## **Autorité environnementale**

**Avis délibéré de l’Autorité environnementale  
sur la RN141 – section Chasseneuil-sur-Bonnieure –  
Roumazières-Loubert et aire de repos de  
Roumazières-Loubert (16) – 2<sup>e</sup> avis**

**n°Ae : 2023-134**

Avis délibéré n° 2023-134 adopté lors de la séance du 21 mars 2024

Figure 3 : Schéma des opérations présentées. Elles se raccordent à l'est à l'infrastructure en cours de travaux entre Roumazières-Loubert et Exideuil-sur-Vienne (source : dossier).

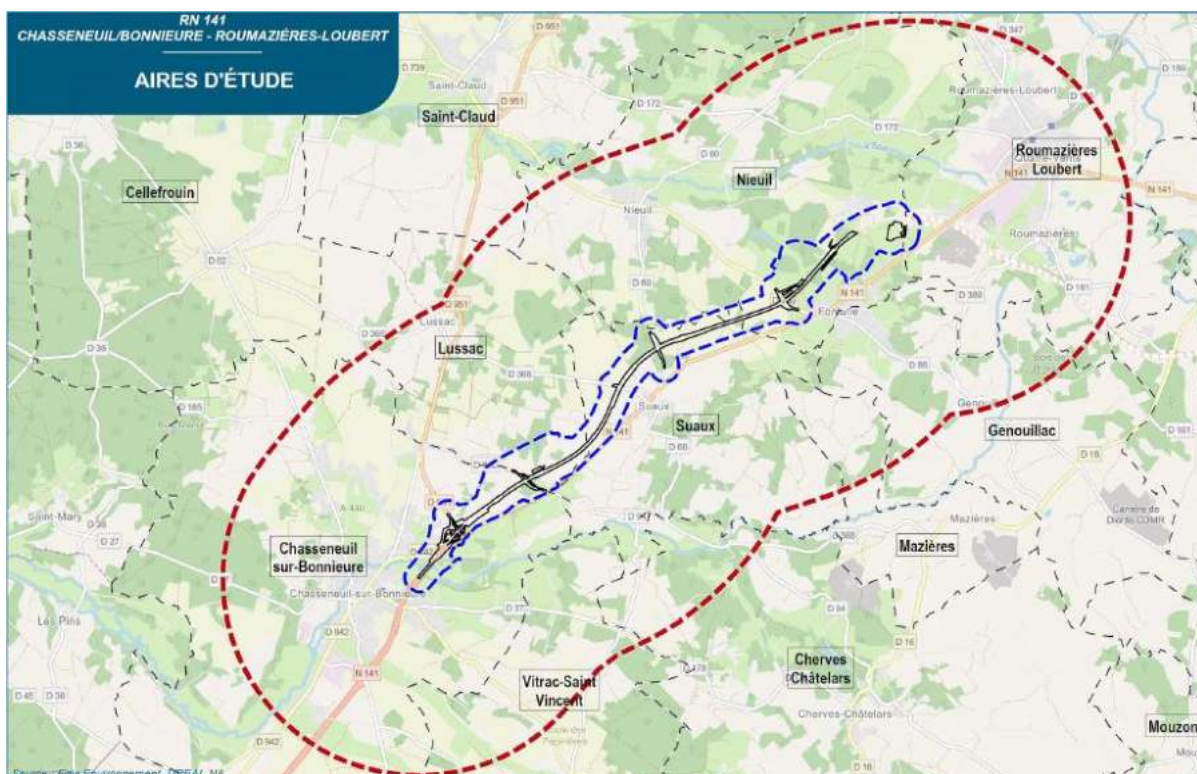
*L'Ae recommande de décrire précisément les modifications de la ligne RTE et les principes qui présideront aux aménagements de la RN141 actuelle qui sera déclassée, ainsi que leur calendrier.*

Figure 6 : Mutualisation des secteurs de mise en œuvre des mesures compensatoires des trois opérations routières entre Chasseneuil et Chamazais (source : dossier)

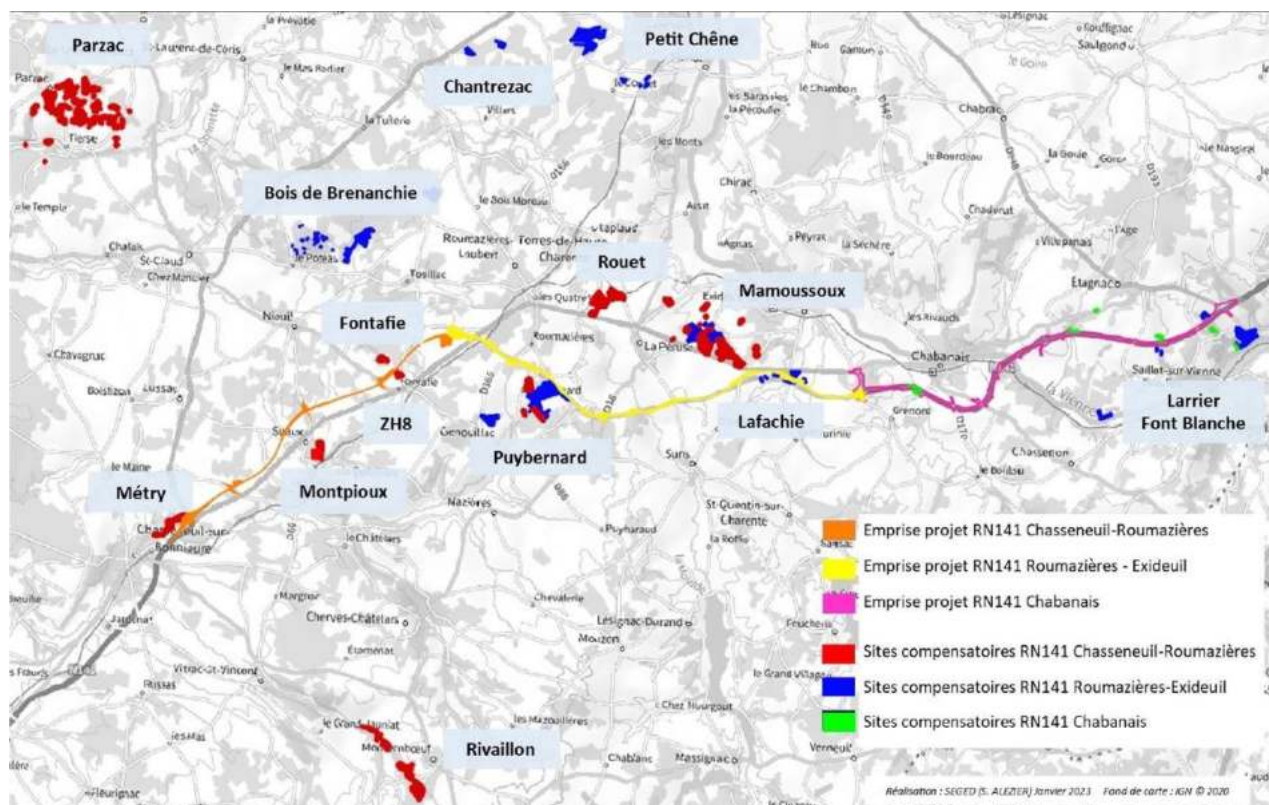
La recherche et la mise en œuvre des mesures compensatoires à la mise à 2x2 voies des dernières sections de la RN141 sont mutualisées (cf. figure 6). Ce point renforce la nécessité de présenter les mesures d'évitement, de réduction et de compensation à cette échelle, afin d'en évaluer la cohérence et de vérifier l'absence de double compte.
